nr postępowania: **BZP.2712.1.2025.AP**

INFORMACJA NR 4 DLA WYKONAWCÓW

Dotyczy: postępowania na realizację zadania pod nazwą: **Budowa budynku Centrum Współpracy Polsko – Ukraińskiej z częścią dydaktyczną i biblioteką Wydziału Nauk Historycznych i Pedagogicznych Uniwersytetu Wrocławskiego przy ul. Kuźniczej 29b we Wrocławiu**

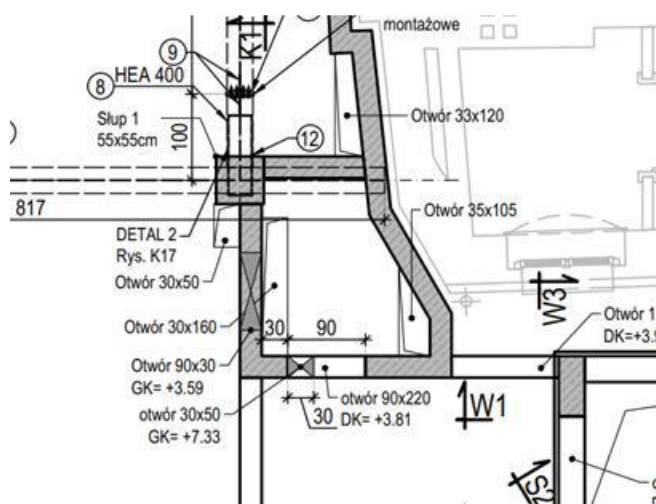
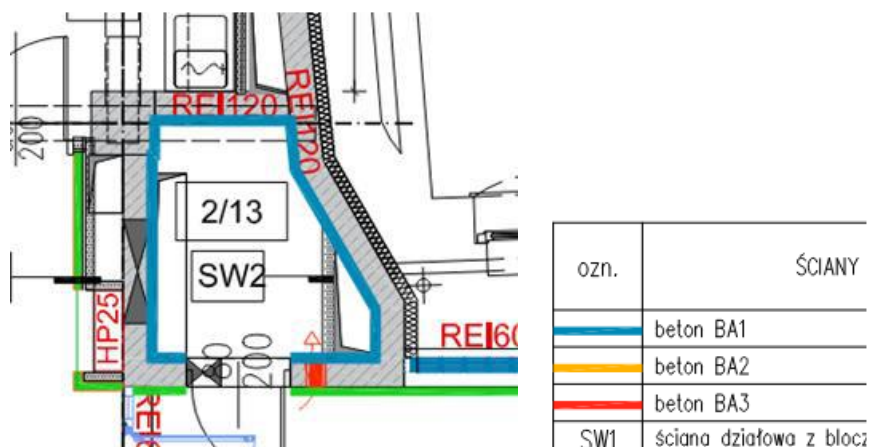
Na legendach rysunków architektonicznych ścian wewnętrznych (SW) występują pozycje BA1, BA2, BA3. Wnioskuje, że oznaczają one beton architektoniczny. Proszę o podanie opisu i szersze wyjaśnienie stosowania elementów BA1, BA2, BA3. Wymienione elementy nie są spójne z opisem na rysunkach konstrukcji. BA3 pokrywa się z opisami „Wymagany beton architektoniczny” na rysunkach konstrukcji, natomiast BA1 i BA2 nie występuje na rysunkach konstrukcyjnych.

Np. pomieszczenie 2/13 jest oznaczone do zastosowania BA1, natomiast na rysunku konstrukcji nie ma adnotacji „Wymagany beton architektoniczny” tak jak to występuje np. dla klatki schodowej.

Zamawiający informuje, że poprawne są oznaczenia betonu architektonicznego BA1, BA2, BA3 w rysunkach architektonicznych. Wykonawcy uwzględnią ten fakt w ofercie.
